MODERNISATION DE LA RUE NOTRE-DAME

Étude d'impact sur l'environnement
déposée au ministre de l'Environnement

Questions et commentaires
du ministère de l'Environnement

Juillet 2001

COUR DE TRIAGE DU CN
VARIANTE

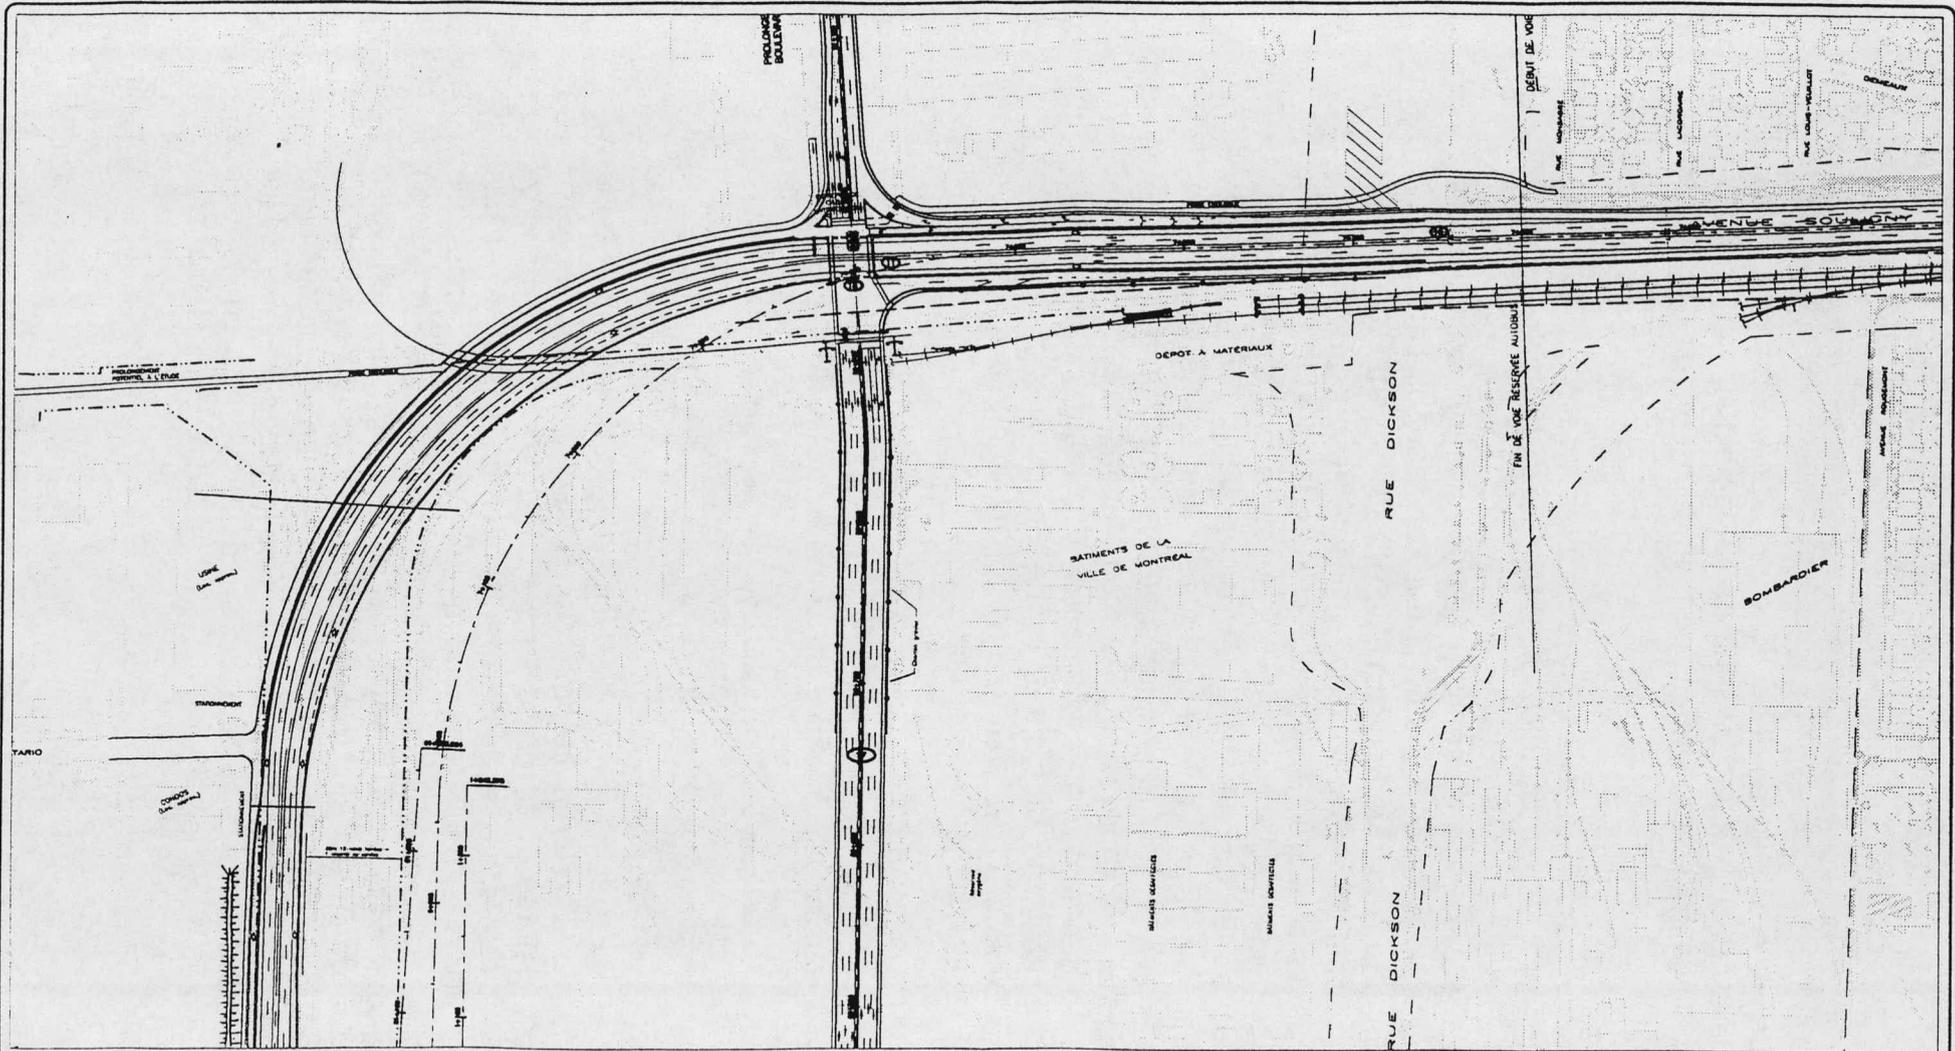
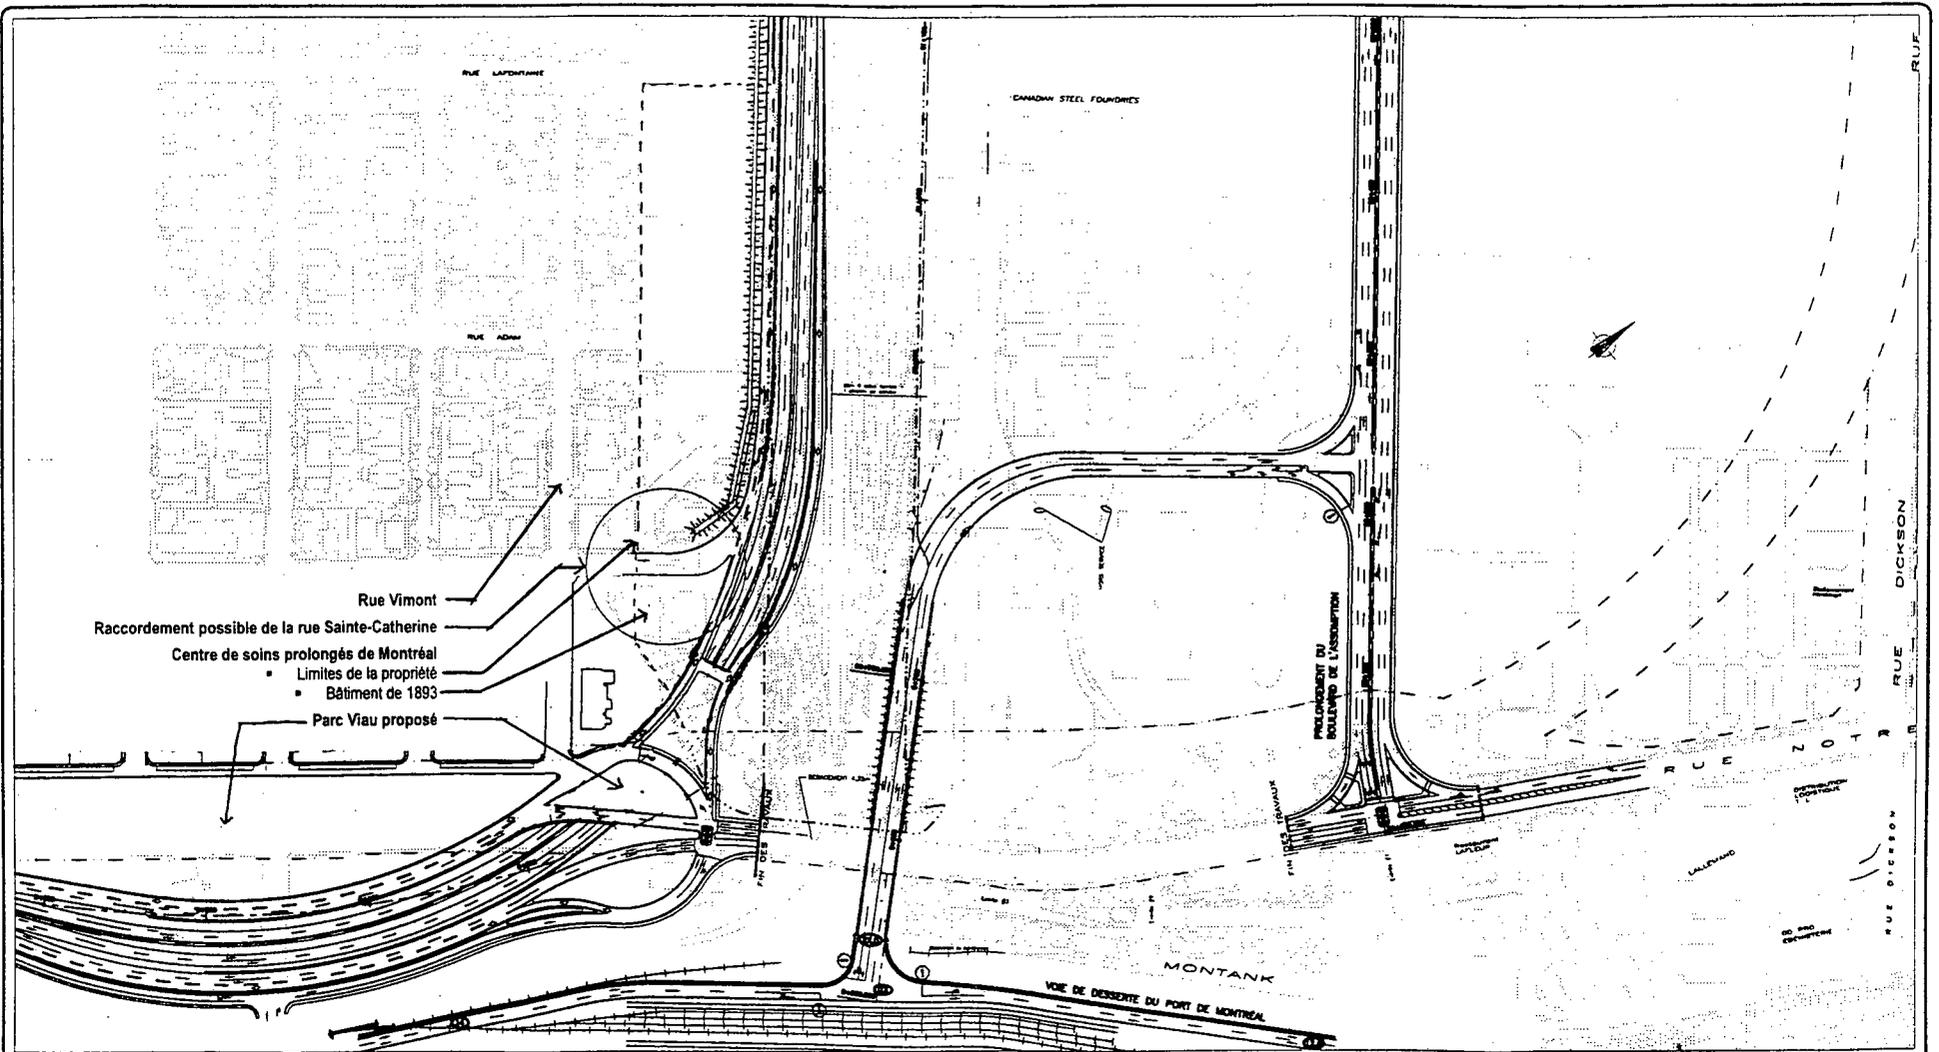
L'avis de projet déposé auprès du ministère de l'Environnement (MENV) en mars 2000 proposait 3 variantes de tracé (incluant les axes CN et Dickson) afin de relier la rue Notre-Dame à l'axe de l'avenue Souigny. La présentation de ces 3 variantes doit être reprise dans l'étude d'impact. Quels sont les éléments (sur les plans environnemental, social, technique et économique) qui justifient le choix de la variante retenue?

La variante « CN », soit la variante de tracé située dans les limites de la cour de triage de Longue-Pointe propriété du Canadien National (CN), est présentée ci-après et en grand format en annexe 2. La variante « Dickson », soit celle située dans l'axe de la rue Dickson, n'est pas illustrée car elle ne pouvait rencontrer les critères minimaux de conceptions. Les critères de conceptions sont vitesse affichée de 70km/heure, des courbes d'un rayon minimal de 350 mètres (voies rapides), un raccordement du boulevard de L'Assomption et de la rue Notre-Dame (Notre-Dame en direction est et ouest), un raccordement du boulevard de l'Assomption et de l'avenue Souigny depuis et vers l'est (A-25), des infrastructures au sol ou en dépression (aucune voies rapides en structure aérienne près des habitations), et finalement un accès au port de Montréal

Sur la base de ces critères, le corridor de la rue Dickson n'a pu être retenue car aucune courbe sécuritaire raccordant l'avenue Souigny à la rue Dickson n'a pu être proposée et un accès au Port de Montréal demeurerait problématique.

En ce qui a trait à la variante « CN », celle-ci s'est avérée avantageuse sur le plan environnemental, économique et de la faisabilité technique. En outre, son coût de réalisation global (construction, acquisitions et mesures d'atténuation environnementale) est comparable (égal ou légèrement inférieur) au coût de la variante « CSF ». retenue dans le cadre de l'étude d'impact.
